PROGETTO DI SOCIETA' ASTI CUNEO SPA TRONCOLLI AZI (ASSI EST)
 AS-(ITALBENZ) - LOTTO 5 DOADI-DIGA ENEL - STRADA "Q"
 TRA IL LOTTO 11.7 E LA PR5100

Oggetto: Osservazioni al progetto della Società Asti-Cuneo S.p.A: “Tronco II A21 (Asti Est) - A6 (Marene) - Lotto 6 Roddi-Diga Enel – Stralcio “a” tra il Lotto II.7 e la Pk. 5+000”

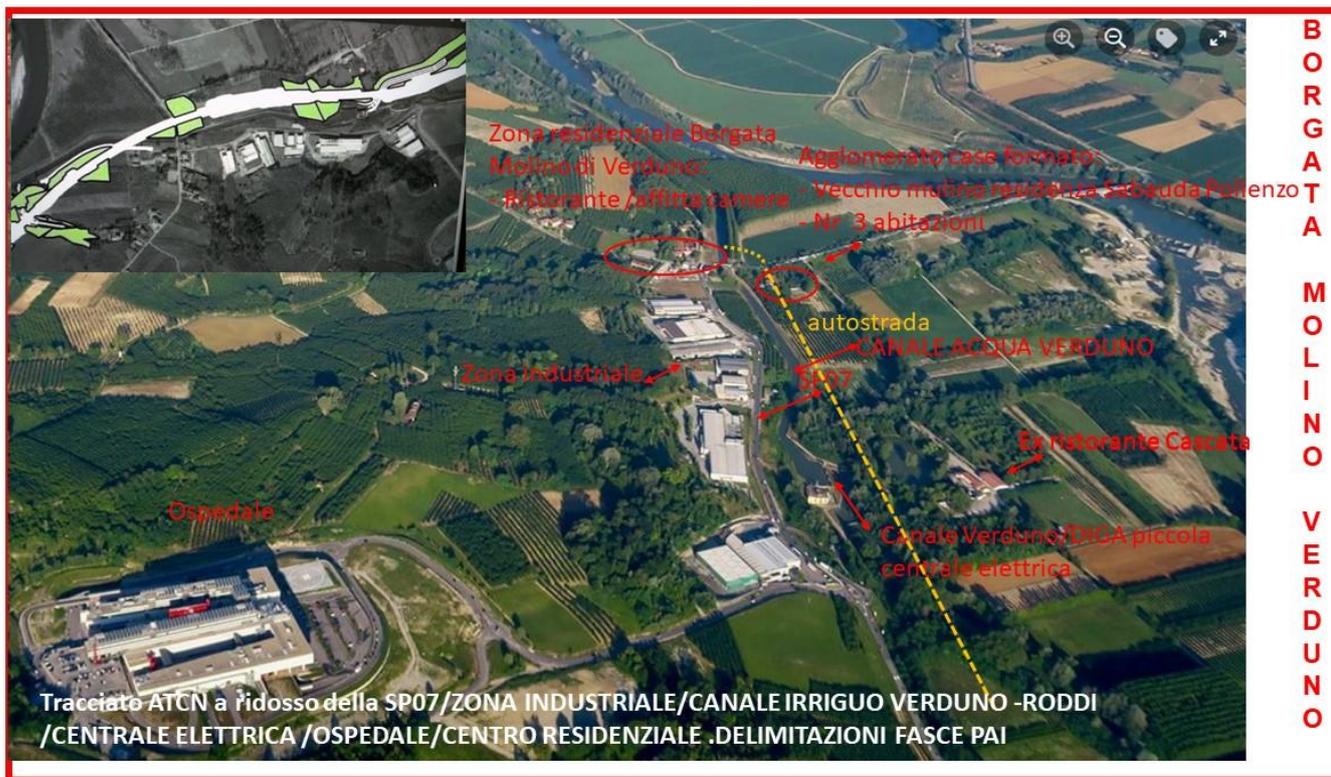
Il tracciato esterno si snoda in Borgata Molino, caratterizzata, sul lato destro, dal fiume Tanaro (fascia B PAI) con, per di più, la presenza di un canale e una diga Enel, sul lato sinistro, dalla zona industriale (fascia continua di capannoni) e dall’ ospedale di Verduno (220.000 mq), che si erge sul lato nord della collina di Verduno. In mezzo corre la strada provinciale SP07, arteria principale di collegamento tra Bra – Alba/Asti.

In detto contesto non vengono rispettate le fasce di rispetto.

2 STUDIO DI IMPATTO AMBIENTALE 11.06 - Paesaggio – Fotosimulazione. Non rappresenta il reale impatto .

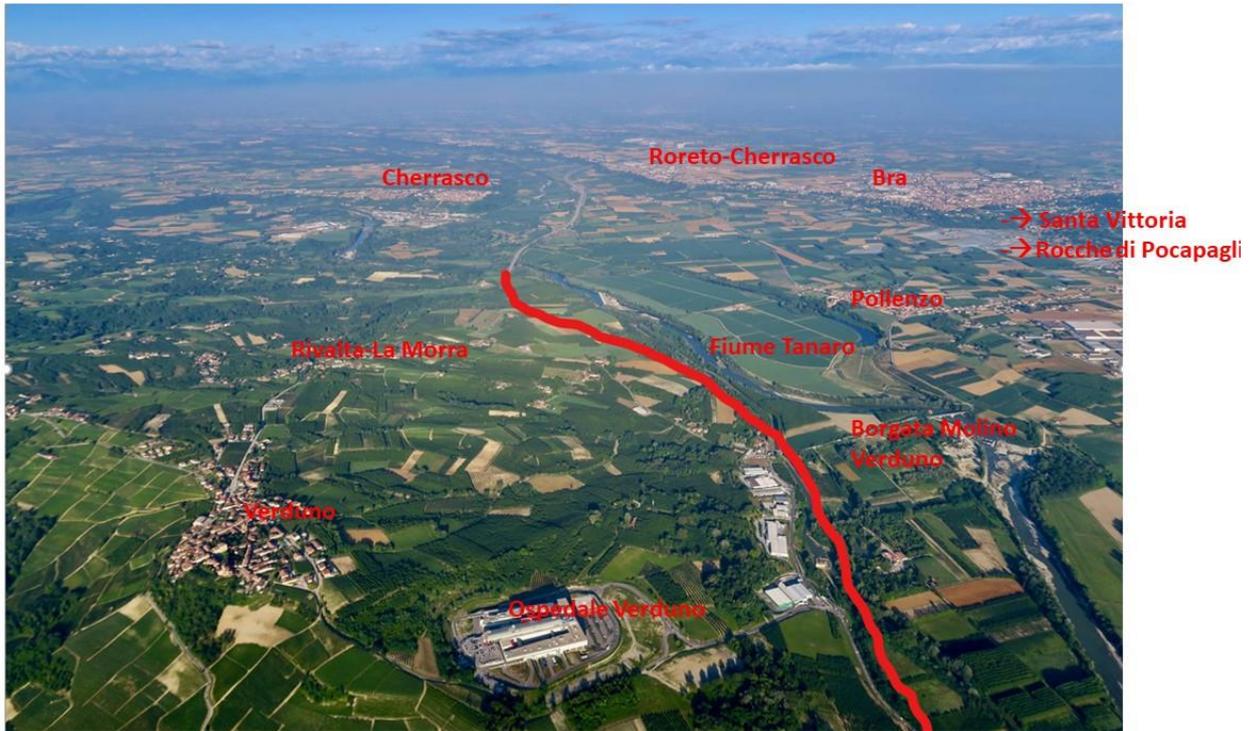
Infatti non viene evidenziata la criticità di ingombri in Borgata Molino, inoltre non sono presenti foto del versante collinare di Rivalta di La Morra e La Morra, da dove si gode di una vista eccellente sulle colline che la circondano. Da lì, è possibile ammirare il sito di Pollenzo con il suo castello e il ponte Carlo Albertino , Cherasco, Roreto di Cherasco, Bra, le Rocche di Pocapaglia (SIC IT 11 6012) e Santa Vittoria con le sue colonie dei Chiroterri (SIC IT 1160029).

Inoltre non viene messa in evidenza:

- L'alterazione della morfologia naturale e della compagine vegetale causata dalla realizzazione di sbancamenti, scavi e riporti di terre;
- La perdita di equipaggiamento vegetale (sponde vegetate, elementi arborei isolati), delle permanenze storiche (colturali e infrastrutturali) e dell'identità spaziale;
- L'inserimento di elementi estranei di significativo ingombro visivo all'interno del bacino visivo di riferimento;
- L'alterazione del quadro paesaggistico da punti di visuale privilegiata, causata dall'inserimento di elementi estranei, all'interno di un quadro visivo percepibile da punti di osservazione privilegiata, quali borghi antichi, beni culturali, ambiti di fruizione turistico-ricreativa;
- L'alterazione del quadro visivo si esplica su un ambito con un raggio di visibilità esteso e non solo dal castello di Pollenzo posto nella pianura a sinistra del Tanaro.

Non ci sono riferimenti in merito all'inserimento di elementi di degrado nel paesaggio, dovuti a cantieri ed al viadotto lungo c.ca 555 m. In particolare, si evidenzia un'ampia zona di cantiere e un grande viadotto, la prima a c.ca 300 m ed il secondo a c.ca 600 m dal Ponte Carlo Albertino, facente parte del sito Unesco dell'Ex Tenuta Reale di Pollenzo.

MAPPA DEI SITI UNESCO E BUFFER ZONE DEI PAESAGGI VITIVINICOLI DI LANGA, ROERO E MONFERRATO (ROSA SCURO /ROSA CHIARO)

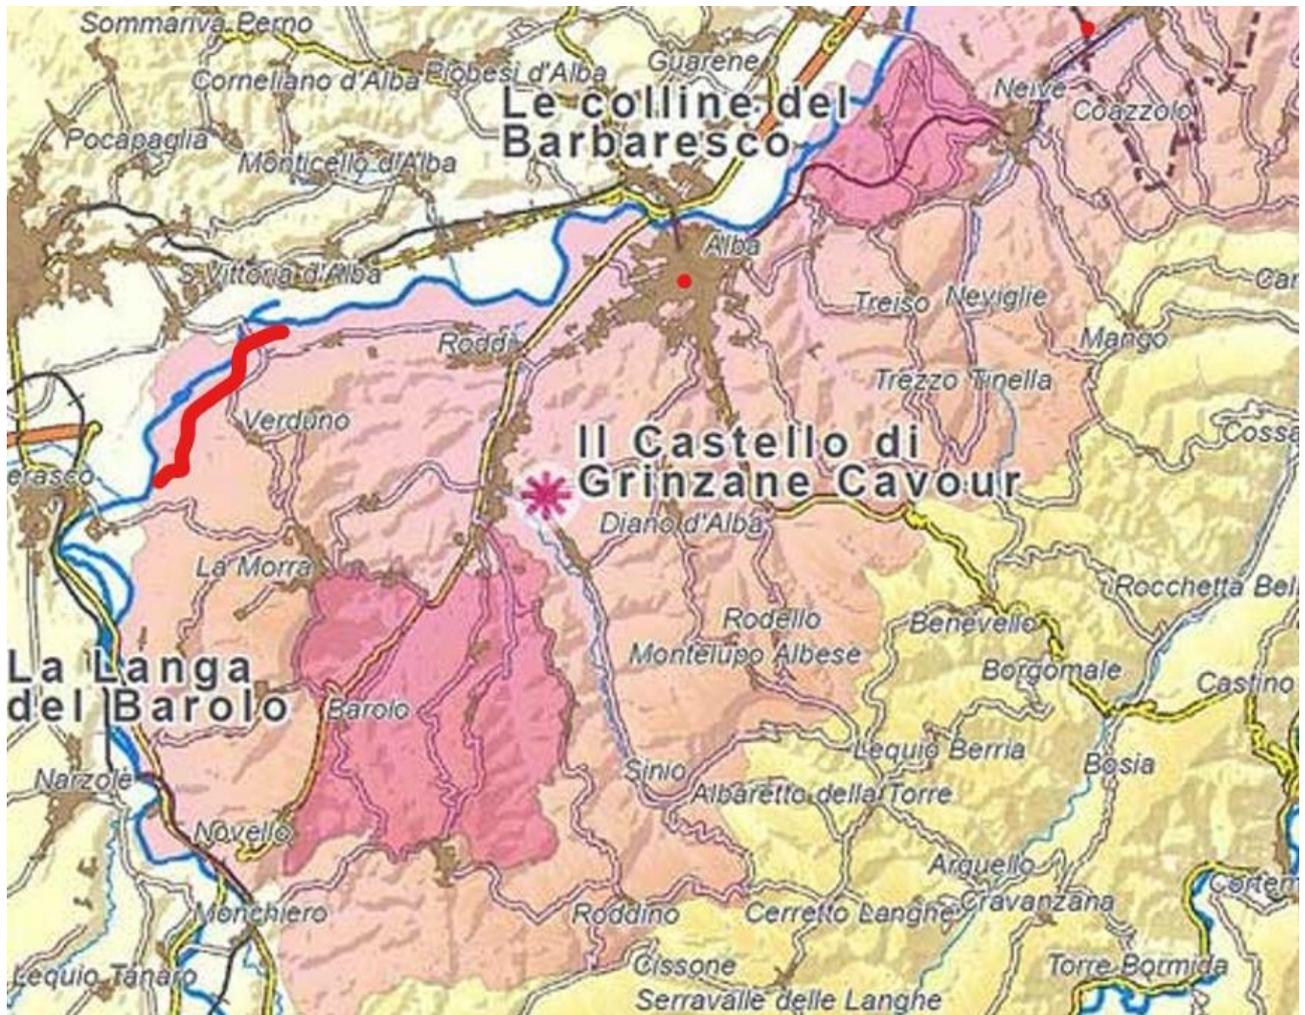
Pertanto, non sarebbe possibile un mascheramento del tracciato in un contesto di Buffer zone di due siti UNESCO, come da piantina.

In rosso il tracciato autostradale.

La fascia fluviale del Tanaro, interessata dal tracciato autostradale che si vuole realizzare, è compresa nella buffer zone del sito Unesco dei Paesaggi Vitivinicoli di Langhe, Roero e Monferrato. Costituisce uno dei principali canali fruitivi e di accesso alle aree di maggior rilevanza paesistica del sito Unesco nel territorio delle Langhe e del Roero. Se tutelata, la valorizzazione della fascia del Tanaro può concorrere alla gestione del sito UNESCO.
